MRAe

**Avis délibéré
sur le projet de parc éolien « Énergie de Saint-Vincent »
Ichy (77)**

N° APJIF-2023-021
en date du 13/04/2023

Figure 7: Tracé potentiel du raccordement électrique externe du parc au réseau public (étude d'impact, p. 229)

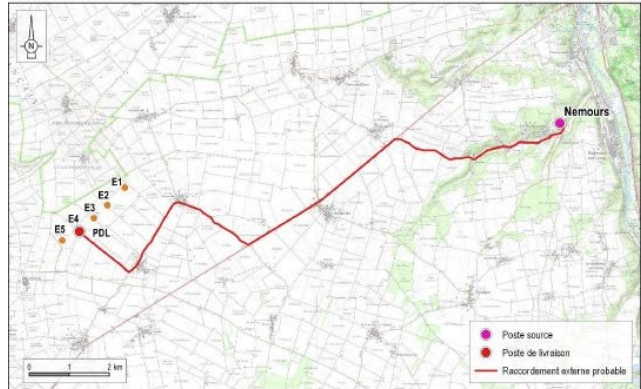
Par ailleurs, l'Autorité environnementale remarque que le raccordement électrique externe du parc éolien n'est pas étudié par l'étude d'impact, tant en termes d'analyse de l'état initial que d'évaluation des incidences potentielles. Elle indique juste, en matière de biodiversité et de milieux naturels, que « *les boisements de Faÿ-lès-Nemours devront toutefois nécessiter une attention particulière* » (p.311) et renvoie l'analyse des impacts ainsi que la définition de mesures ERC à l'étude d'impact du projet de raccordement. L'Autorité environnementale rappelle que les travaux de raccordement du poste de livraison au réseau électrique public, bien que sous la compétence d'un autre maître d'ouvrage, sont constitutifs du projet de parc éolien « Énergie de Saint-Vincent », au regard de la définition de projet prévue par l'article L.122-2 du code de l'environnement. Elle considère qu'il est nécessaire de prévoir une actualisation de l'étude d'impact pour y intégrer une analyse détaillée des incidences de ce raccordement, une fois son tracé et ses modalités de réalisation définis, et de prévoir le cas échéant des mesures d'évitement, de réduction, voire de compensation de ses impacts.

(2) L'Autorité environnementale recommande d'actualiser l'étude d'impact, une fois le tracé et les modalités de réalisation du raccordement électrique externe connus, par la présentation d'un état initial complet et par une analyse approfondie de ses incidences potentielles, et des mesures d'évitement, de réduction, voire de compensation, adaptées.

Figure 8: Carte de la zone d'implantation potentielle (ZIP) (étude d'impact, p.14)

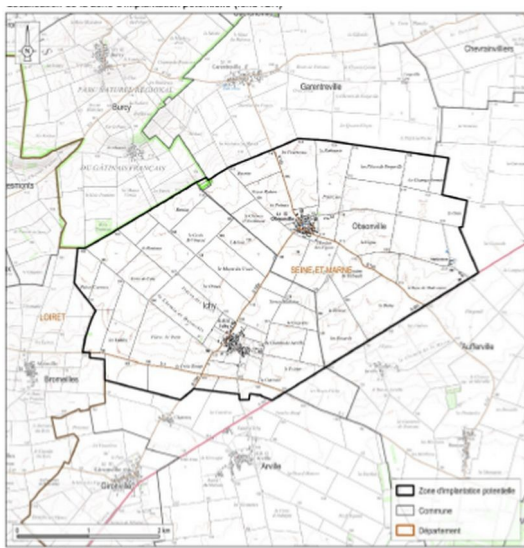
L'Autorité environnementale relève qu'il n'est pas présenté dans le dossier d'autres alternatives à la ZIP retenue, et qu'ainsi le choix du site n'apparaît pas relever d'une véritable étude comparative et itérative permet-

tant de s'assurer d'une implantation du projet de moindre impact environnemental. L'étude d'impact ne présente aucune autre zone d'implantation alternatives

(4) L'Autorité environnementale recommande de :

- justifier le choix de l'emplacement de la ZIP au regard des fortes contraintes du secteur identifiées par le SRE et l'atlas éolien du PNR du Gâtinais ;
- présenter les autres secteurs d'implantation, en dehors de la ZIP, étudiés dans le cadre du projet, et de justifier, sur la base d'une analyse multi-critères, que le choix retenu est celui de moindre impact sur l'environnement et la santé humaine.

Figure 17: Effets paysagers cumulatifs (étude d'impact, p.133)

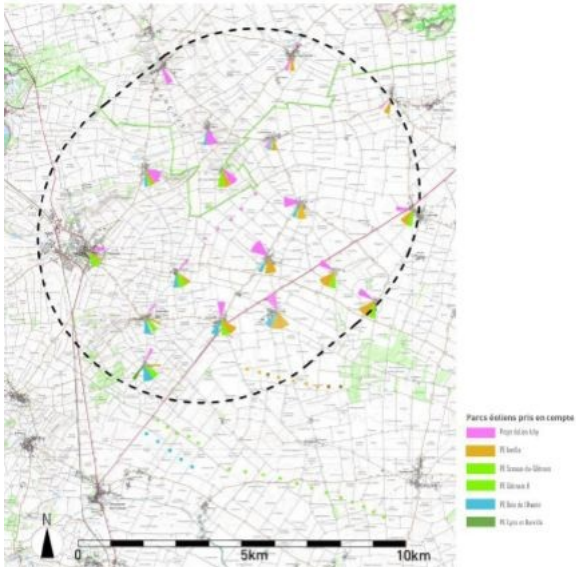
L'étude d'impact analyse également les incidences paysagères cumulées du projet « Énergie de Saint-Vincent » avec les parcs éoliens existants, et plus précisément les effets d'encerclement et de saturation visuelle sur Ichy et les communes alentours. En prenant en compte les parcs éoliens réalisés, autorisés ou en instruction (cinq projets, cf figure 18), dans un rayon de dix kilomètres autour du site du projet, l'analyse paysagère a calculé pour l'ensemble des bourgs dans un rayon de cinq kilomètres : les indices d'occupation de l'horizon²⁴, de densité des horizons²⁵ et d'espaces de respiration²⁶. Ces calculs sont accompagnés de l'analyse de photomontages. L'étude d'impact présente ainsi la conclusion d'une absence d'effet d'encerclement et d'un effet de saturation visuelle minimisé, avec des espaces de respiration visuelle satisfaisants. L'Autorité environnementale partage cette conclusion, mais remarque toutefois que certains projets éoliens encore non réalisés mais autorisés ou en cours d'instruction ne sont pas pris en compte par l'étude d'impact alors qu'ils se situent dans le rayon de dix kilomètres autour de certains bourgs (ceux situés le plus au sud de la zone tampon de cinq kilomètres).

Figure 18: Projets éoliens réalisés, autorisés ou en cours d'instruction dans le département du Loiret, d'après l'outil de suivi de la Dréal Centre-Val-de-Loire (MRAe, 2023)

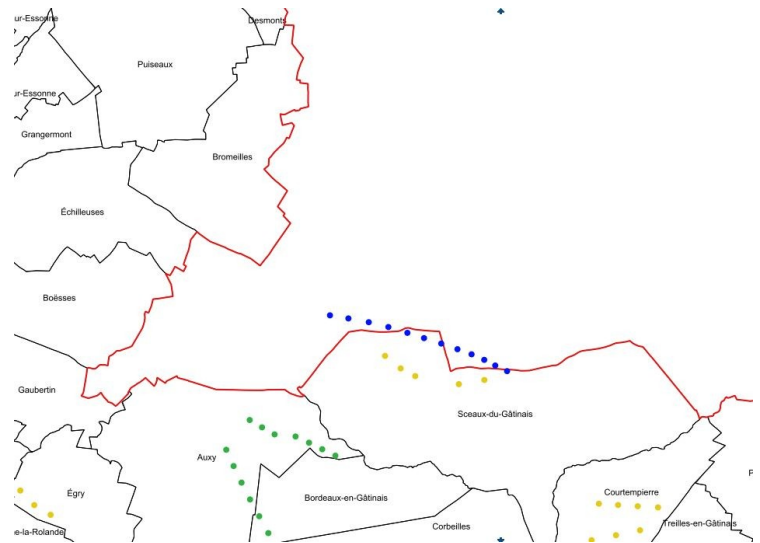
(7) L'Autorité environnementale recommande d'intégrer à l'analyse du cumul des incidences visuelles sur les bourgs situés au sud du périmètre d'analyse, les projets éoliens en instruction ou autorisés implantés à proximité dans le Loiret.
